**Oggetto: Conferenza dei Servizi per l'approvazione del Piano di Caratterizzazione
Discarica per RSU localizzata in contrada "Aia dei Monaci" nel Comune di Tito (pZ)**

In riferimento alla Conferenza dei Servizi convocata per il 3 settembre 2015 dal Comune di Tito per l'approvazione del "Piano di Caratterizzazione" del sito in oggetto, predisposto dalla società B & B Eco srl, l'ufficio scrivente comunica le proprie valutazioni.

Tavola 2 - Planimetria ubicazione i

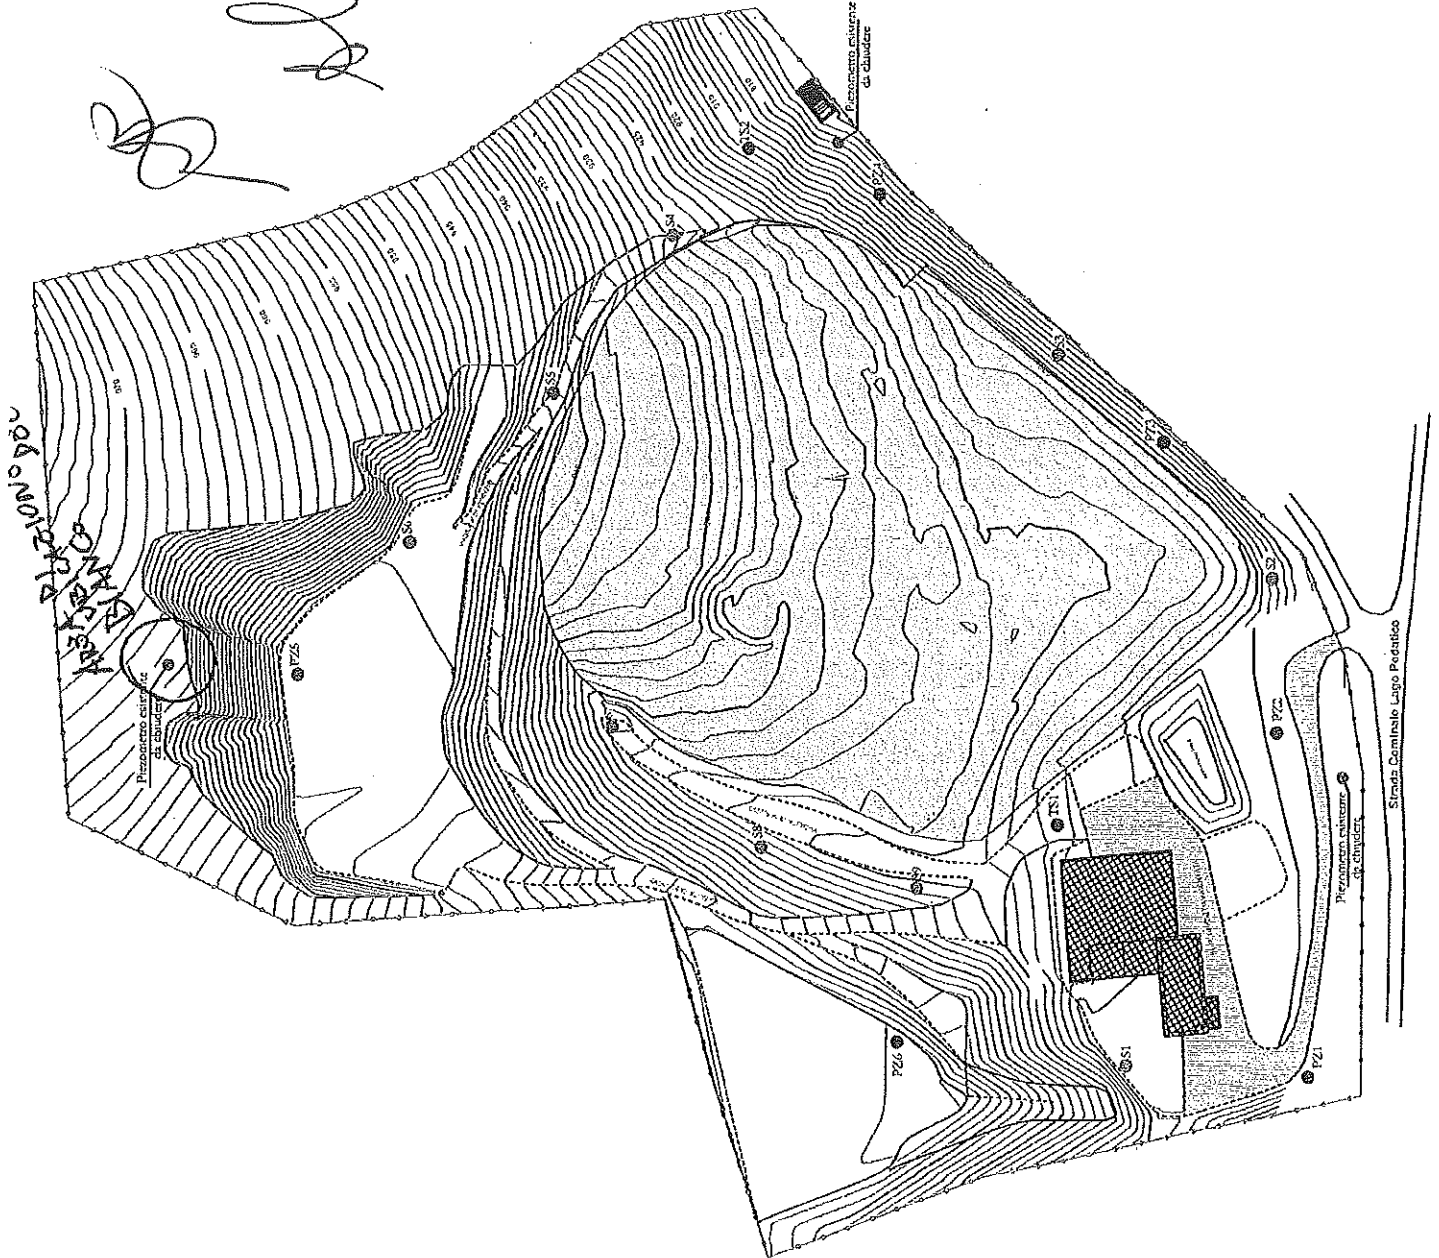
Pertanto, si reputa necessario, in prima istanza integrare il P.d.C. con l'ubicazione dell'ulteriore sondaggio di Bianco da attrezzare a piezometro secondo le indicazioni scaturite dal verbale di sopralluogo del 25.08.2015 e dalla planimetria allegati alla presente.

Si ritiene, inoltre, opportuno l'approfondimento di tutti i piezometri previsti sino al rinvenimento del substrato impermeabile o poco permeabile che sostiene la falda e non ad una profondità postulata nel P.d.C. a 20 metri dal piano campagna.

La disposizione dei piezometri sarà verificata ed eventualmente modificata in campo da Arpab.
L'esecuzione dei piezometri dovrà essere conforme a quanto stabilito nel *Manuale Ispra per le indagini ambientali nei siti contaminati n.43/2006*.
